福建禹澄建筑设计有限公司
FUJIAN YUCHENG ARCHITECTURAL DESIGN INSTITUTE CO.,LTD.
设计变更通知单
DESIGN CHANGE NOTICE

工程编号 PROJ. NO.	YCSJ-XM-0425002	工程项目/子项 PROJECT/SUB.	河田鸡及槟榔芋食品深加工项目	专业 SPECIALITY	建筑	变更单号 CHANGE NO.	SC-02
变更修改原因	☒ 建设单位要求 ☐ 施工图审查要求 ☐ 工程联系单 ☒ 设计修改及其它					共附图 7 张

根据业主研发生产和办公使用的需要，对3#综合楼进行设计修改，具体如下：

工程编号	Y05J-XH-0425002	部 门	XM
图 别	方 案	版 本	V1.0
图 号	JX-01 (改)	日 期	2026.08

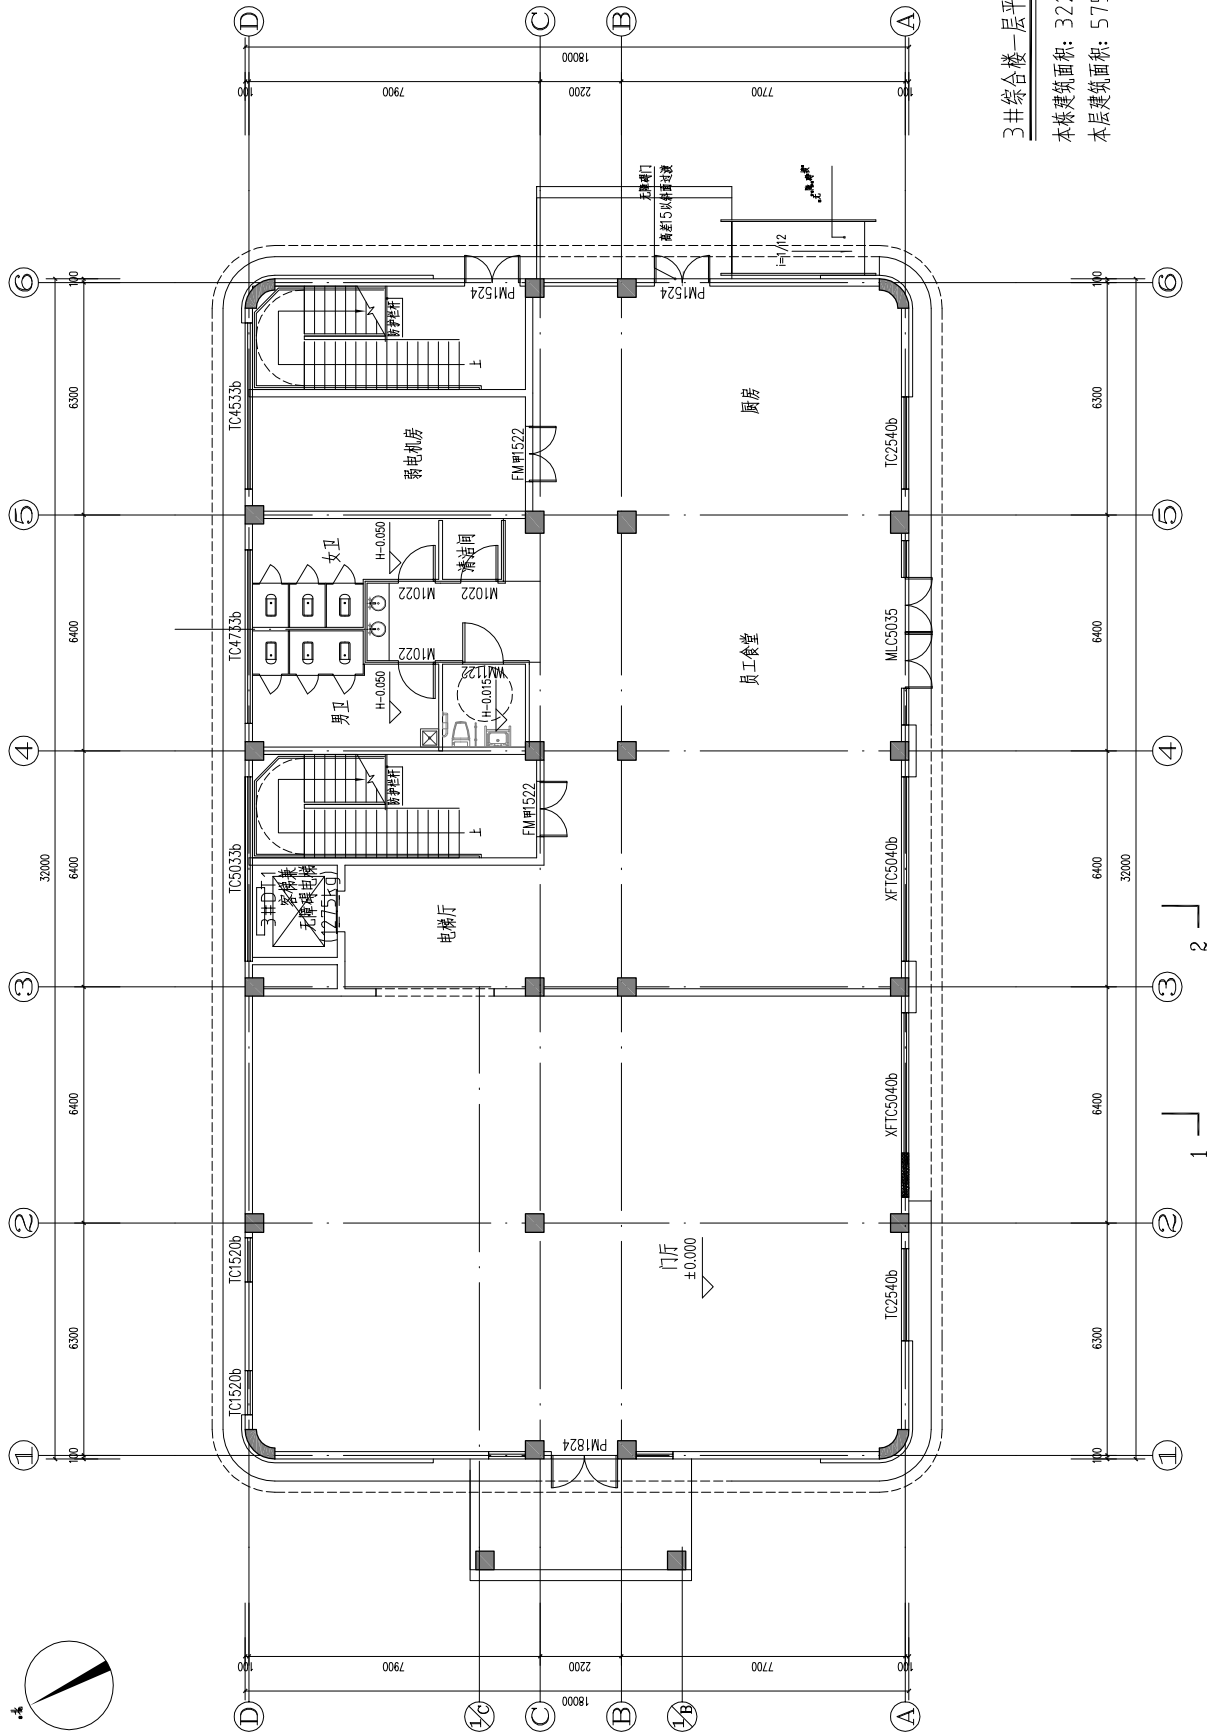
因3#综合楼层数增加，建筑面积相应增加，建筑高度修改，总平面图中指标相应调整。具体修改详附图JX-01(改)，J3-01，J3-02，J3-03，J3-04，J3-05，J3-06。（以下空白）

J3-01 日期: 2024.08

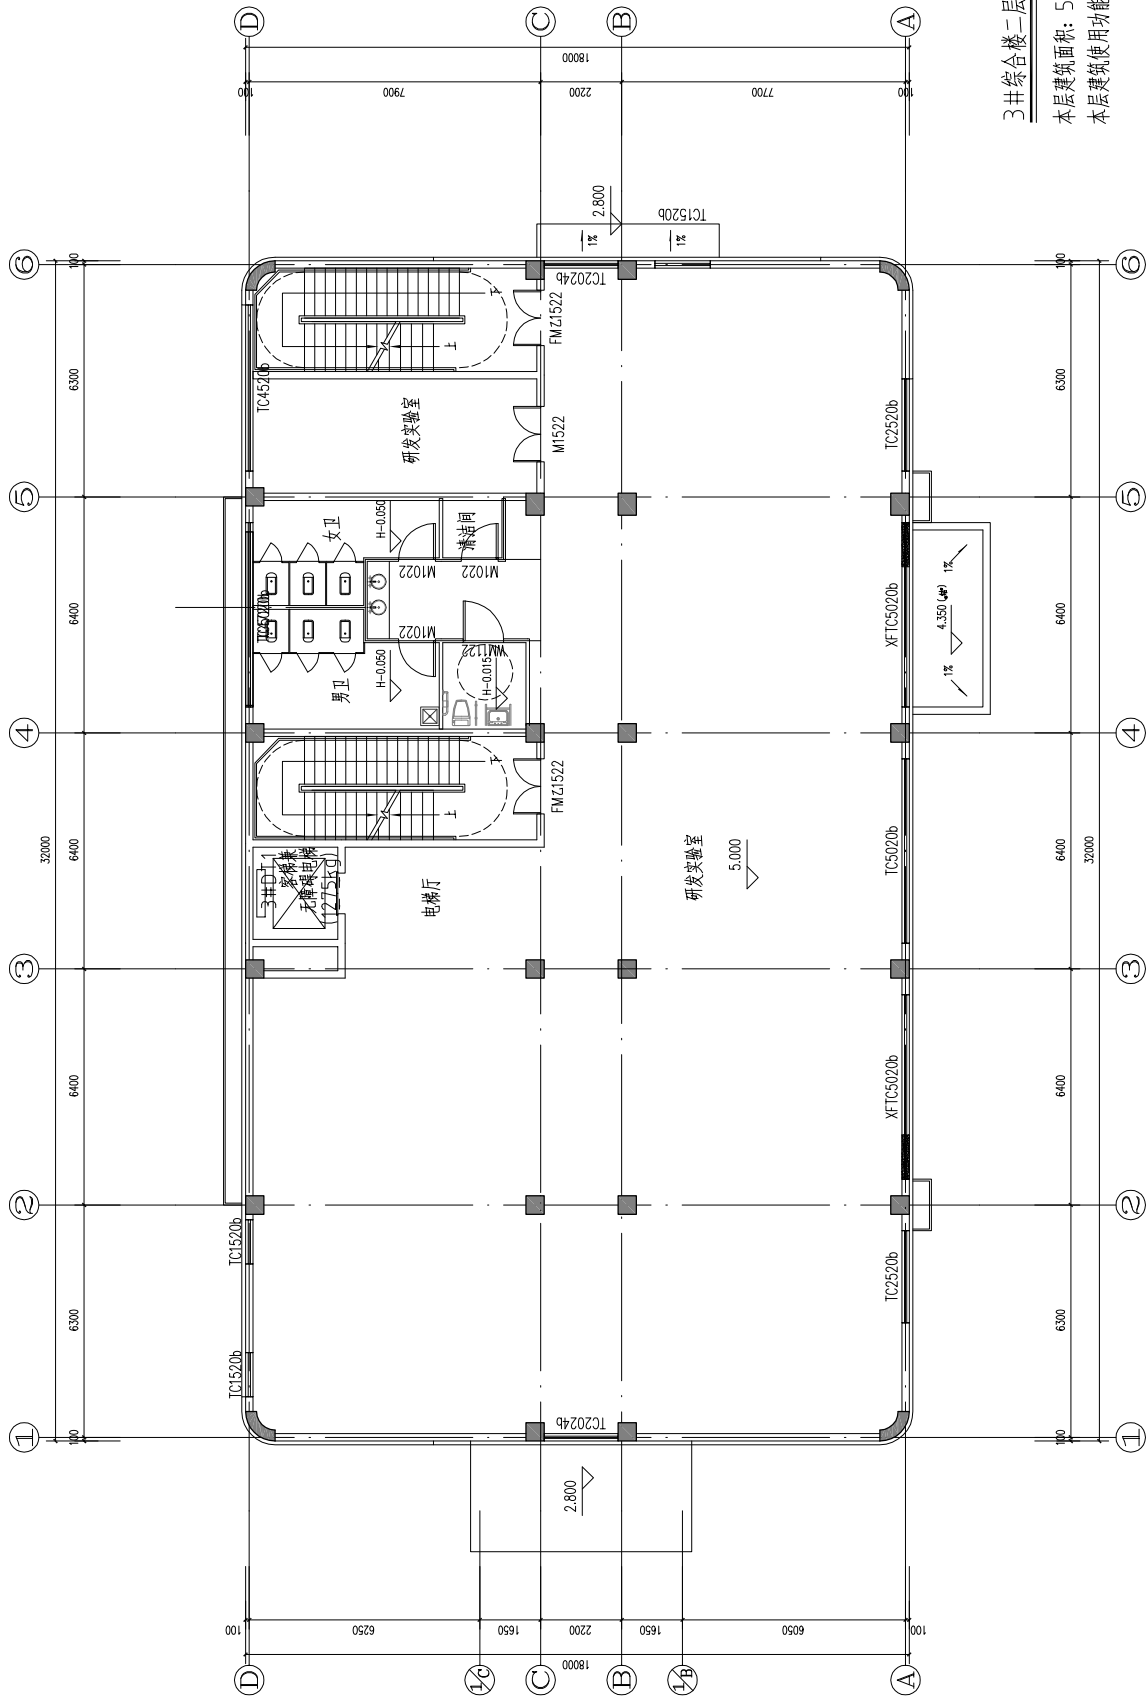
2. 3#综合楼主入口从南侧改至西侧，二、三层建筑使用功能变更为研发中心，四、五建筑使用功能变为办公，平面功能相应修改。

J3-03 日期: 2026.08

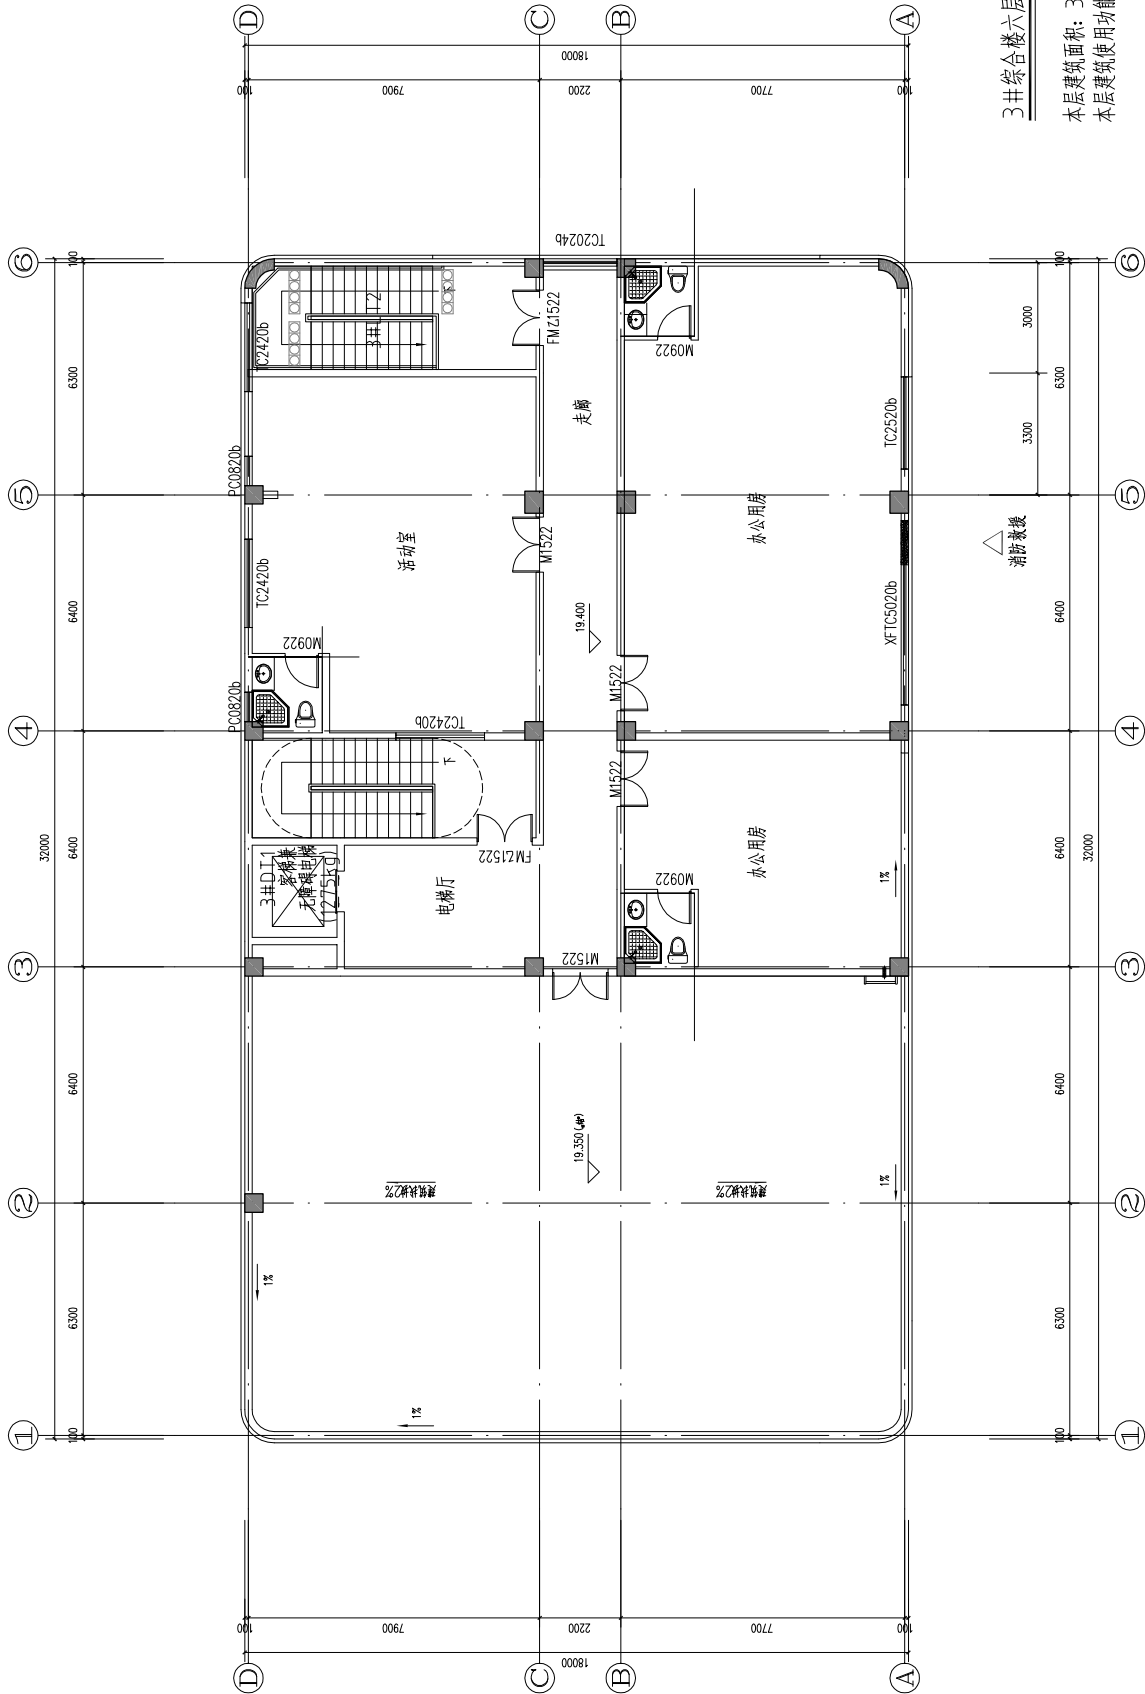
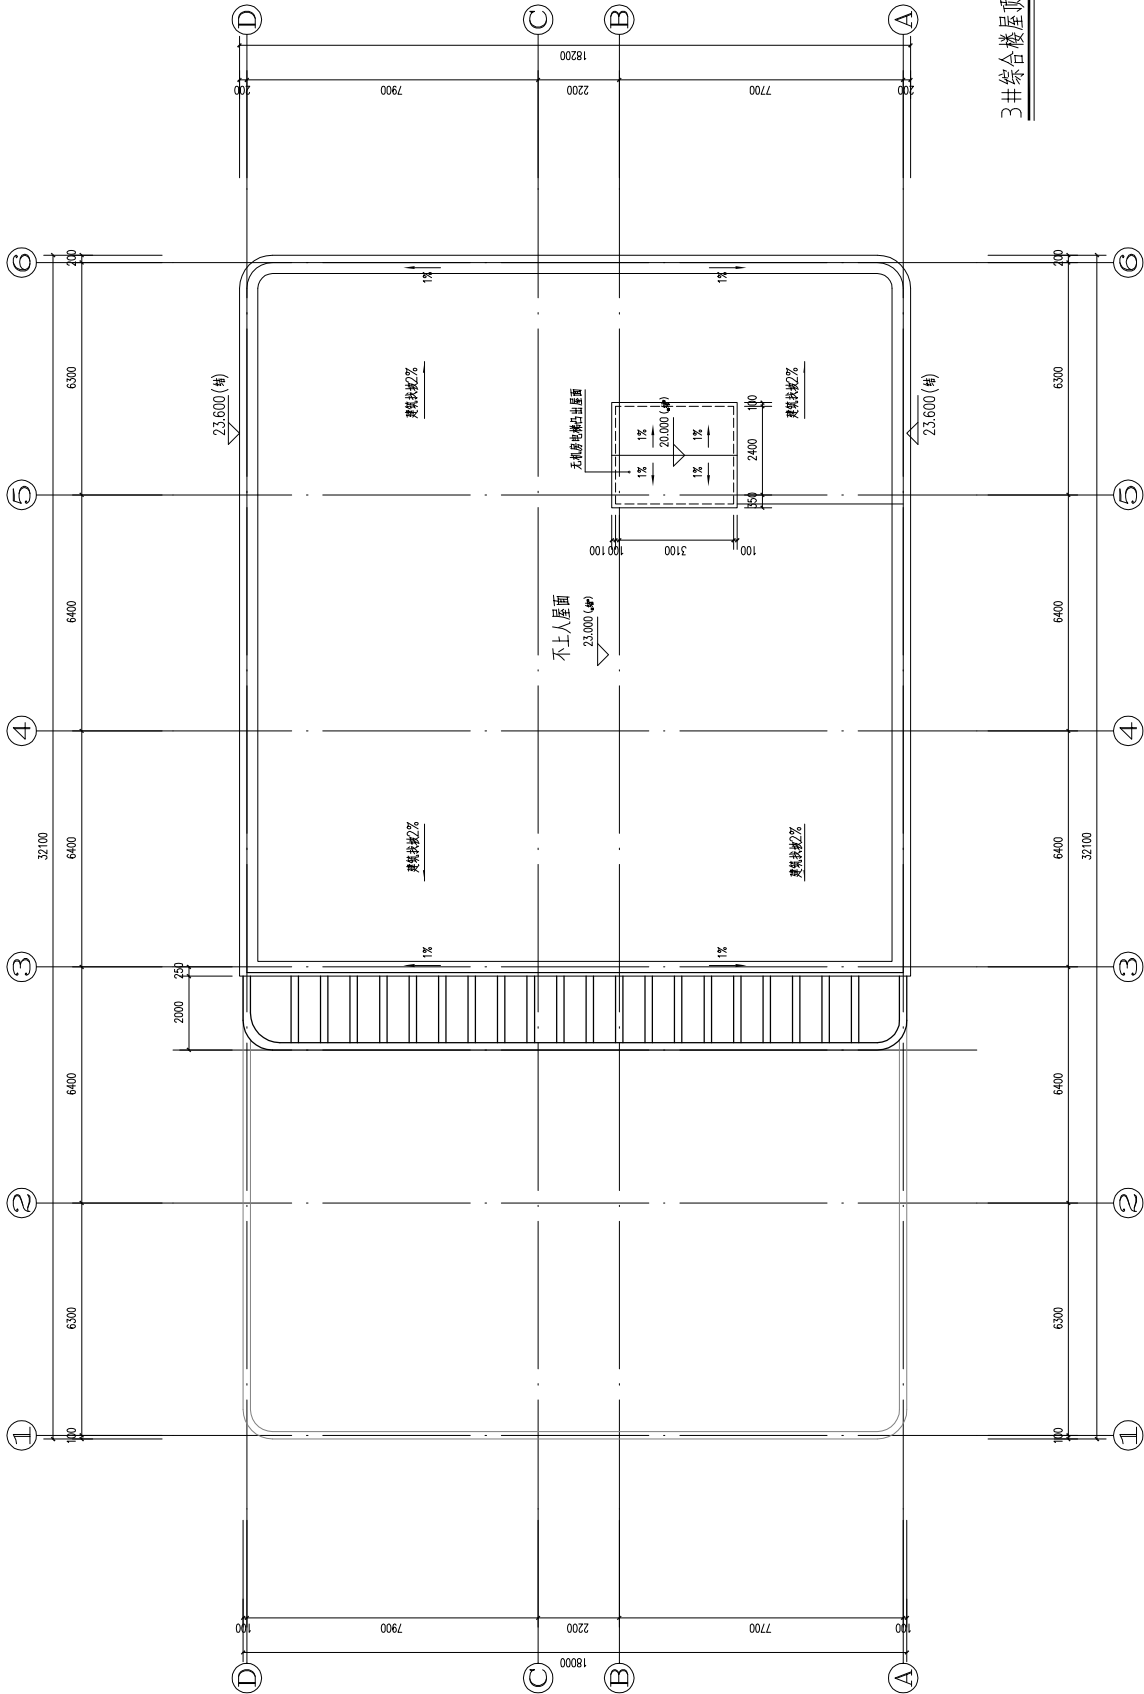
1. 3#综合楼在原设计基础上增加一层：3#综合楼由原设计的5层变更为6层，建筑高度由20.30M变更为23.90M。3#综合楼建筑面积由2516平方米变更为3227平方米，计容建筑面积、地上建筑面积均由2516平方米变更为3227平方米，占地面积不变。
